INFORME TÈCNIC DE PROJECTE

PROJECTE DE RENOVACIÓ DE LA VORERA COSTAT BESÒS DEL C. ENTENÇA
ENTRE L'AV. JOSEP TARRADELLAS I EL C. GELABERT

CLAU NATURA INVERSIONS: ACT25-00154

JUNY 2025

AFECTACIÓ A L'ARBRAT

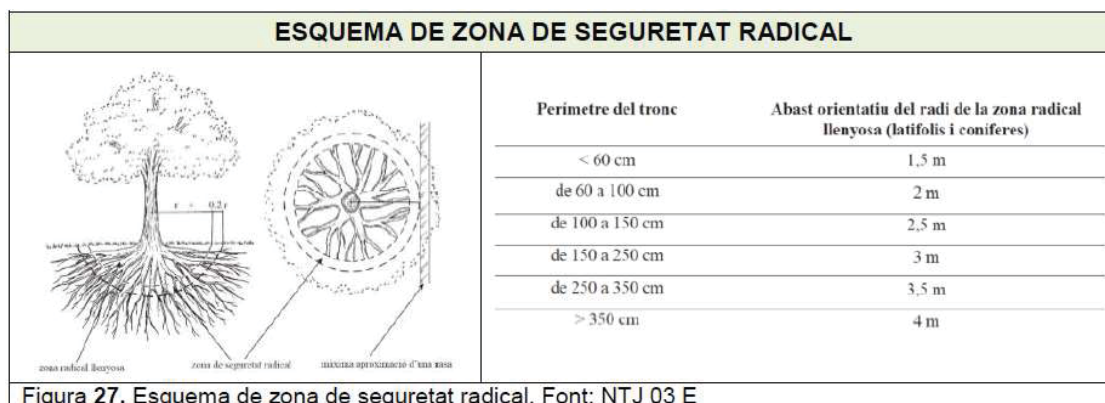
- Abans de l'enderroc del paviment al voltant dels arbres s'haurà de comprovar mitjançant cales prèvies l'estat del sistema radical dels arbres per evitar el bolcat.
- Valorar l'apuntament dels arbres existents per si hi hagués perill de caiguda.
